**AVIS RELATIF À LA PROTECTION
CONTRE LES EVENTUELS EFFETS NOCIFS ET NUISANCES
PROVOQUÉS PAR LES RAYONNEMENTS NON IONISANTS
GÉNÉRÉS PAR DES ANTENNES ÉMETTRICES STATIONNAIRES**

Commune : DALHEM - Exploitant : TELENET GROUP

Référence exploitant : LG6273A

Rapport n° 723 / 2026

Figure 1 : Vue en plan des lieux de séjour et des points de contrôle

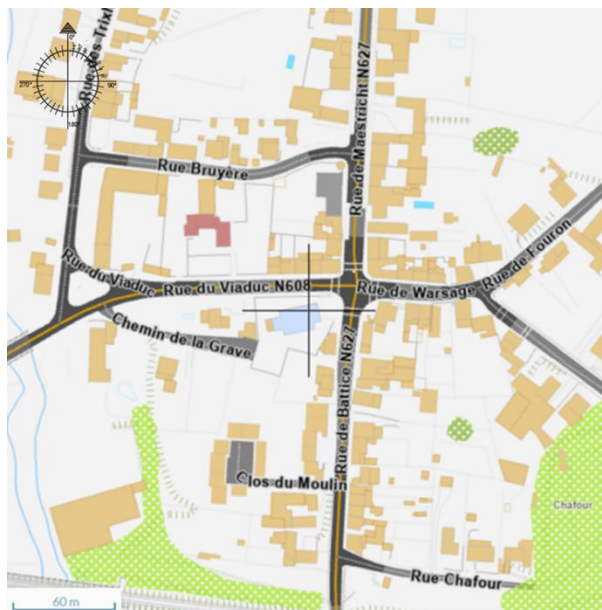
Les fréquences d'émission, la puissance rayonnée par chacune des antennes et leur gain permettent de déterminer le rayon de la zone à analyser. Tout dépassement de la limite par installation est exclu en dehors de cette zone. Le tableau 2 reprend les 35 LS² pour lesquels l'indice d'exposition est le plus élevé. Les différentes colonnes indiquent :

- le numéro du point de contrôle repris sur un des plans de la figure 1;
- le numéro du LS dans lequel se trouve le point de contrôle de la 1^{ère} colonne ;
- l'atténuation d'obstacle prise en compte pour le calcul de l'indice d'exposition dans le LS ;
- le résultat du calcul de l'indice d'exposition.

En ce qui concerne les antennes de l'installation mentionnées dans le tableau 1, la distance maximale à laquelle la limite pourrait être atteinte, à l'extérieur, est égale à 114,4 m. S'il n'y a pas de LS à une distance inférieure, les antennes respectent forcément la limite d'immission.

Dans le cas des LS situés à l'intérieur des bâtiments, une atténuation d'obstacle est prise en compte et il en résulte que la distance maximale à laquelle la limite pourrait être atteinte se réduit à 81,3 m.

Les résultats de l'évaluation décrite au paragraphe 4 indiquent que les antennes émettrices stationnaires de l'installation faisant l'objet du présent avis ne produisent pas, dans un lieu de séjour, un rayonnement électromagnétique maximum supérieur aux limites fixées à l'article 4 du décret.

Figure 2 : Vue en plan des installations d'antennes dans un rayon de 300 mètres autour de l'installation faisant l'objet de la demande d'avis

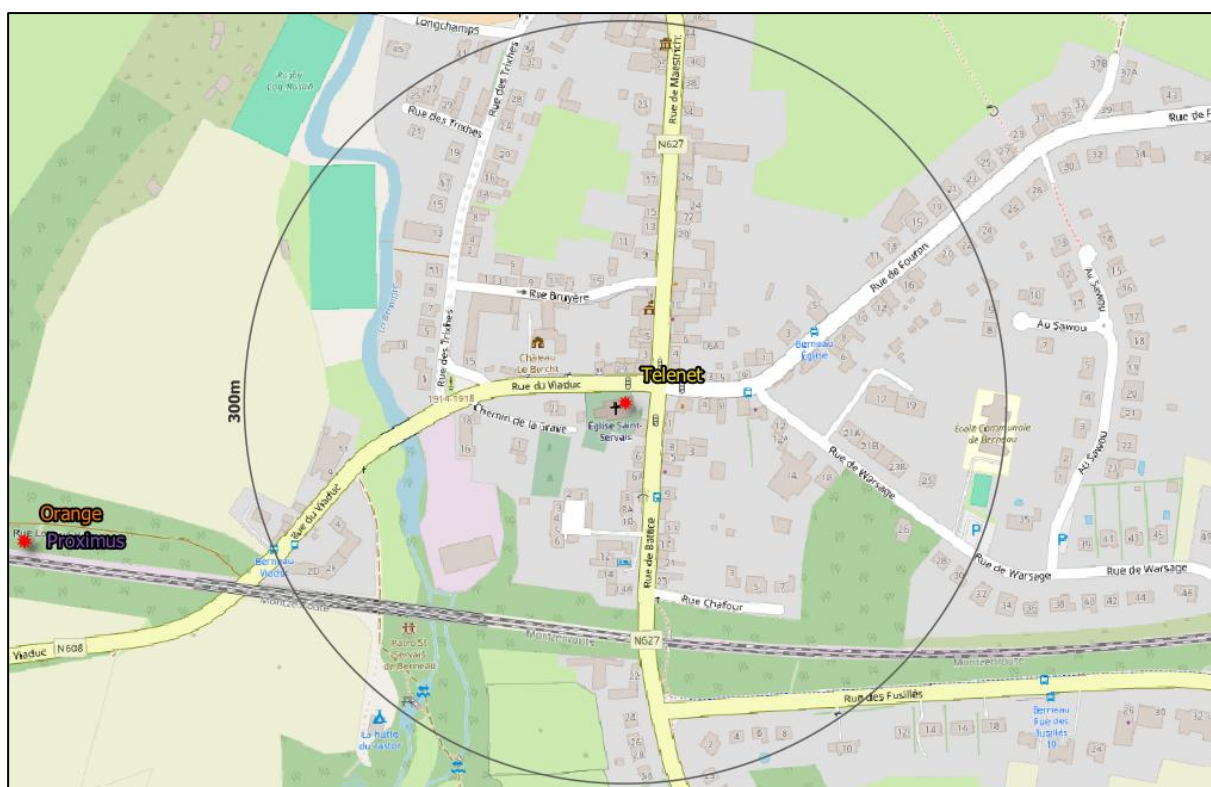
Le plan en projection verticale de la figure 2 indique la localisation des installations d'antennes émettrices stationnaires visées par le décret et situées dans un rayon de 300 mètres autour de l'installation référencée dans le paragraphe 2 et localisée au centre du cercle. Les données de localisation de ces antennes et les avis correspondant sont accessibles via le cadastre en ligne des antennes émettrices stationnaires⁸. Les installations prises en compte dans l'évaluation du respect de la limite cumulative sont les installations d'antennes émettrices déclarées en service par l'exploitant à la date du présent avis, à l'exception de l'installation référencée dans le paragraphe 2 et éventuellement d'autres installations ayant fait l'objet d'une demande d'avis à la même date et qui sont situées à l'intérieur de la zone de 300 mètres de rayon.

- a) il y a au plus 4 installations d'antennes émettrices stationnaires présentes dans la zone d'évaluation de 300 mètres de rayon représentée dans la figure 2, y inclus l'installation référencée dans le paragraphe 2 : la limite cumulative définie à l'article 4, §2 du décret est nécessairement respectée dans les lieux de séjour à l'intérieur de la zone d'évaluation de 300 mètres de rayon ;

- b) il y a exactement 5 installations d'antennes émettrices stationnaires présentes dans la zone d'évaluation de 300 mètres de rayon représentée dans la figure 2, y inclus l'installation référencée dans le paragraphe 2 et il existe, pour 3 ou 4 de ces installations, un avis attestant le respect de la limite abrogée de 3 V/m : la limite cumulative définie à l'article 4, §2 du décret est nécessairement respectée dans les lieux de séjour à l'intérieur de la zone d'évaluation de 300 mètres de rayon ;

- c) dans tous les autres cas, il a été vérifié que la limite cumulative définie à l'article 4, §2 du décret n'est pas dépassée dans les lieux de séjour sur base du nombre d'installations localisées dans la zone d'évaluation de 300 mètres de rayon représentée dans la figure 2, de leur localisation ainsi que des données inscrites dans la figure 1 et au paragraphe 4 du présent avis et dans les avis attestant le respect de la limite par installation ou de la limite abrogée de 3 V/m relatifs aux autres installations reprises dans la figure 2.

Compte tenu des considérations ci-dessus, il apparaît que l'intensité du rayonnement électromagnétique généré, dans les lieux de séjour situés dans un rayon de 300 mètres autour de l'installation référencée dans le paragraphe 2, par l'ensemble des antennes émettrices stationnaires de l'ensemble des exploitants du même site d'antennes émettrices stationnaires respecte la limite fixée à l'article 4, § 2 du décret.
